NODO STRADALE E AUTOSTRADALE DI GENOVA

A7 – A10 – A12

PROGETTO DEFINITIVO

RELAZIONE DI OTTEMPERANZA DEC/VIA 28/2014

Figura 2-18 – Variante progettuale: possibili colorazioni delle pile

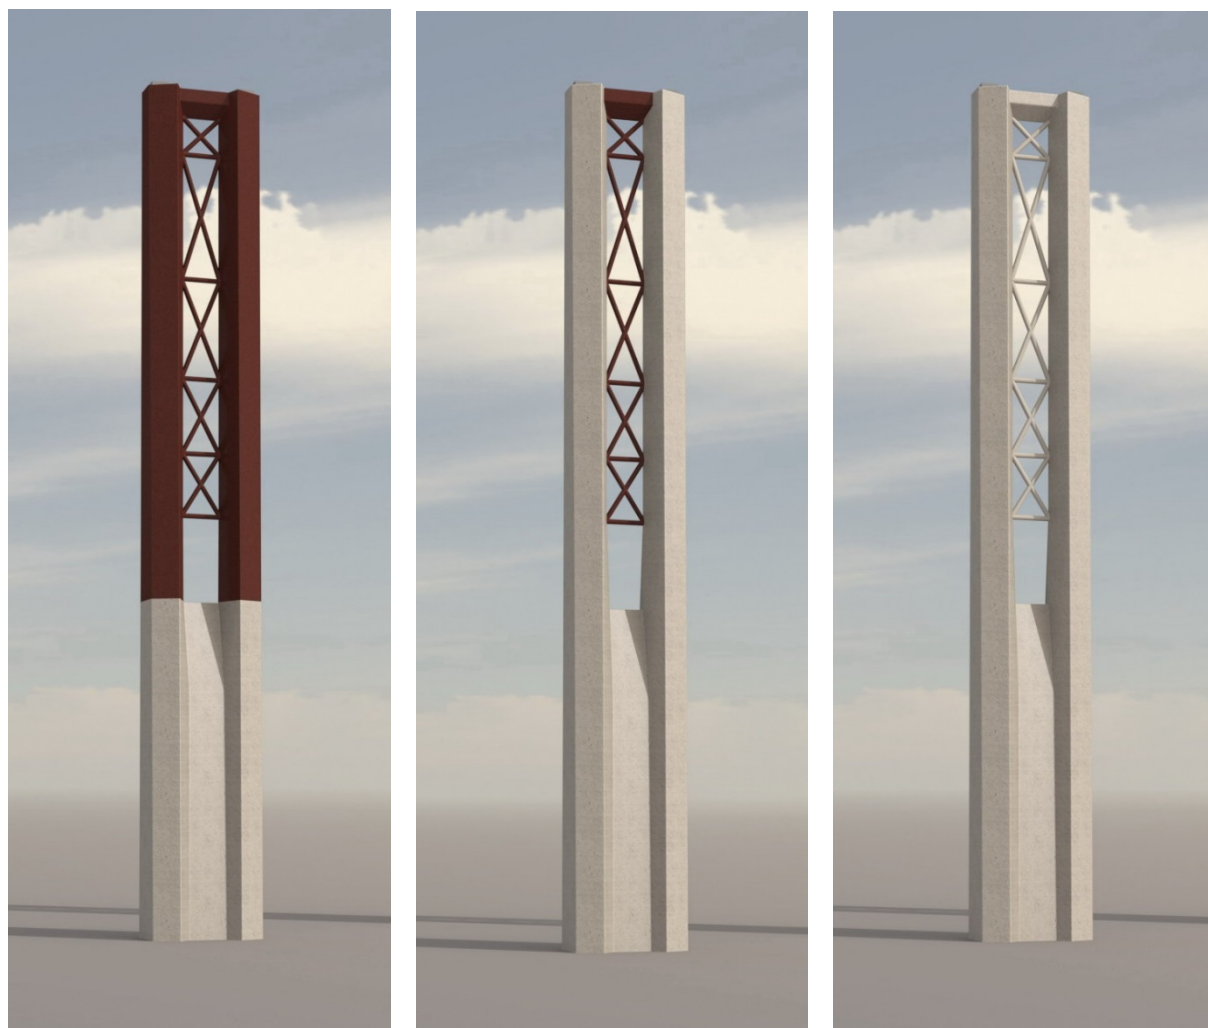
Sono state inoltre studiate diverse colorazioni alternative per la parte reticolare delle pile (cfr. Figura seguente, da sinistra a destra):

1. tutto in corten a vista
2. parte in corten a vista e parte corten verniciato;
3. tutto in corten verniciato.

Nel corso della riunione presso il MIBACT del 28 luglio 2015 è stata ritenuta preferibile la soluzione 2 per il migliore effetto architettonico e cromatico.

Figura 2-19 – Variante progettuale – sistemazione idraulica, deviazione canale artificiale

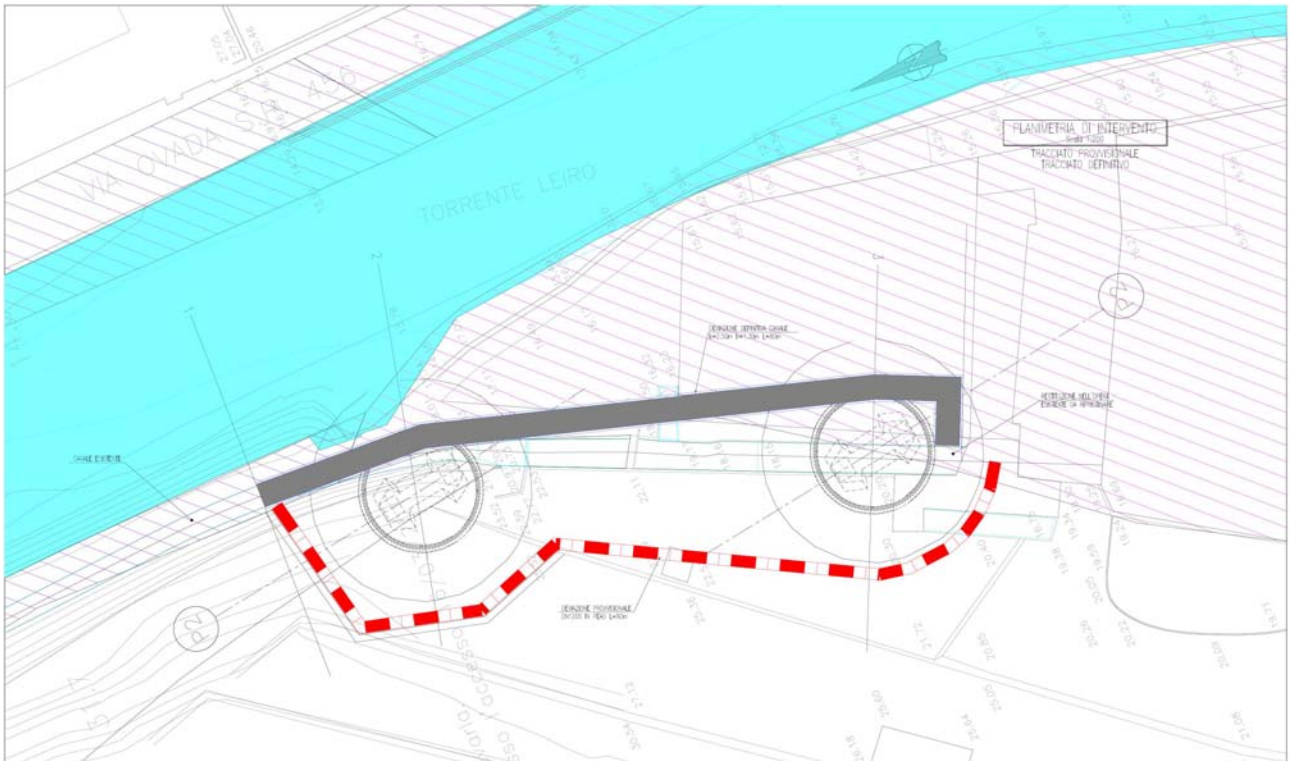
In tale configurazione, l'opera risponde ai requisiti sopra richiamati, compreso il vincolo idraulico dettato dalla prescrizione A26 del Decreto VIA28/2014 (cfr. soluzione riportata nella seguente Figura, stralcio dell'elaborato IDR0108).

Figura 2-22 – Viabilità di servizio – Stralcio area val Leiro (cfr. elaborato STD1011)

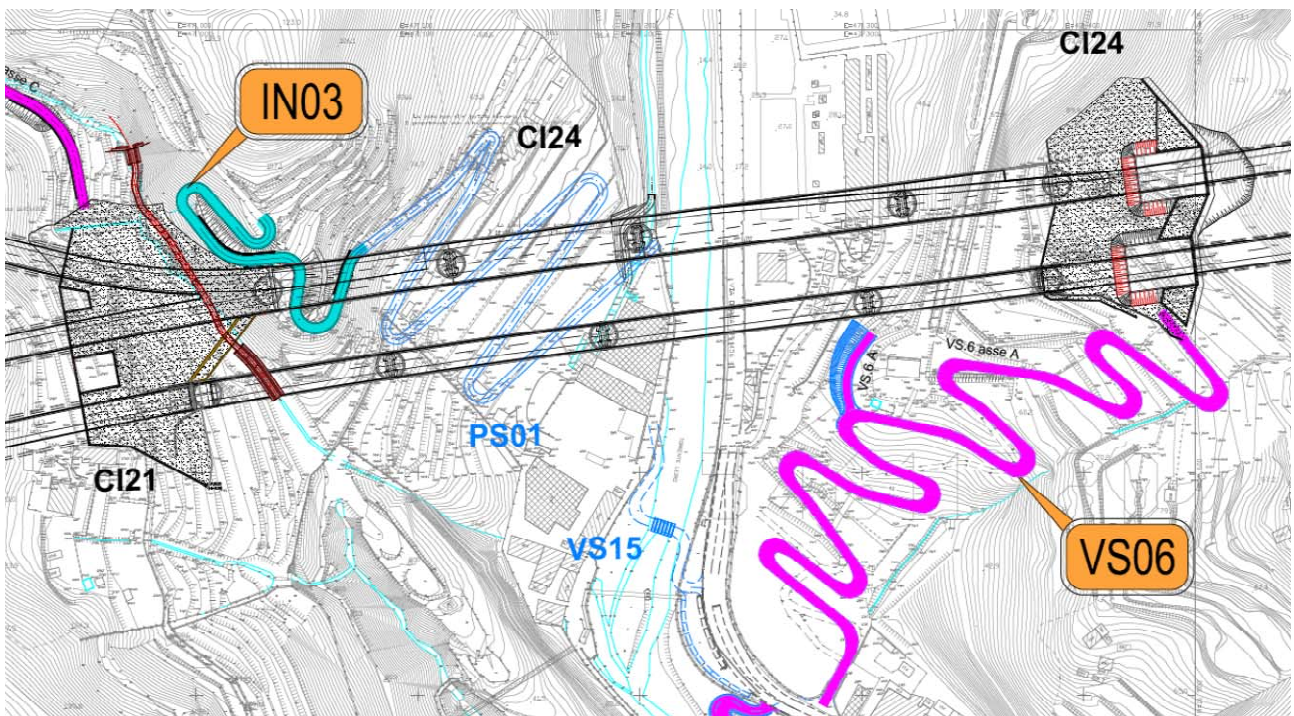
Come richiesto nella riunione presso il MIBACT del 28 luglio 2015, si analizza di seguito il progetto della cantierizzazione e le fasi realizzative dell'opera.

Nello specifico, come si evince dall'elaborato STD1011 "Viabilità di servizio Voltri" (vedi stralcio riportato nella seguente Figura), sono previste diverse viabilità per accedere ai siti in cui sono previste le spalle e le pile dei viadotti:

- la viabilità di servizio VS-15 consente di realizzare le pile n. 2 dei viadotti Leiro;
- la pista PS-01 consente di realizzare le pile n. 1 dei viadotti Leiro;
- la viabilità interferita IN-03 consente di realizzare la spalla dei viadotti Leiro lato Savona (oltre al cantiere di imbocco CI-21 della galleria Voltri lato Genova);
- la viabilità di servizio VS-6 consente di realizzare le pile n. 3 dei viadotti Leiro e la spalla dei viadotti Leiro lato Genova (oltre al cantiere di imbocco CI-24 della galleria Amandola lato Savona).
